ประกาศชาวเรือ
หมายเลข 8/2567
อ่าวไทย, ฝั่งตะวันออก
ชลบุรี, ศรีราชา, --- สะพานเทียบเรือ, ตัวอักษร

Notice to Mariners
No. 8/24
Gulf of Thailand, East Coast
Chon Buri, Si Racha, — Pier, Legend

Issued by the Hydrographic Department,
Royal Thai Navy, Bangkok, Thailand
18th October 2024

Block for Chart No.137

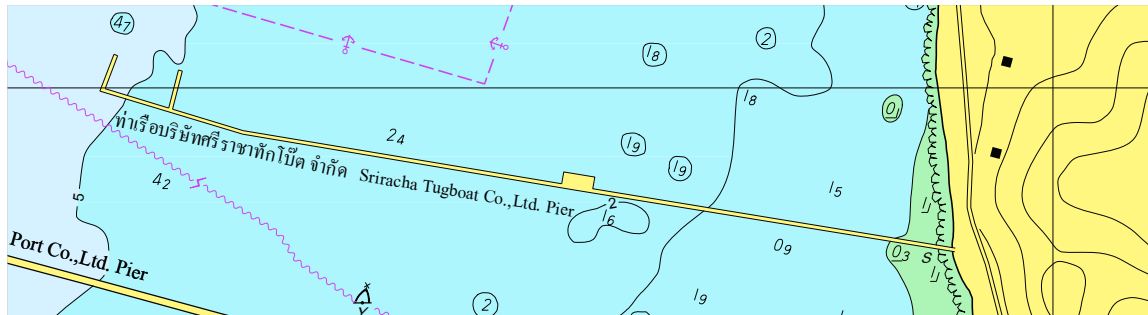
Insert the accompanying block,
Showing amendment to pier,
legends, centred on : $13^{\circ} 07' .94 \text{ N. } 100^{\circ} 53' .78 \text{ E.}$

Block for Chart No.164

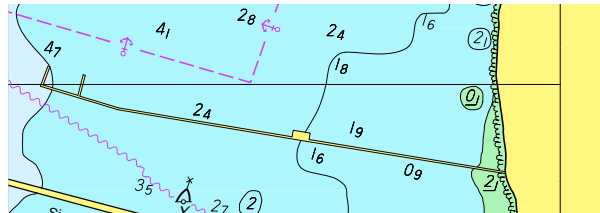
Insert the accompanying block,
Showing amendment to pier,
legends, centred on : $13^{\circ} 07' .96 \text{ N. } 100^{\circ} 53' .89 \text{ E.}$
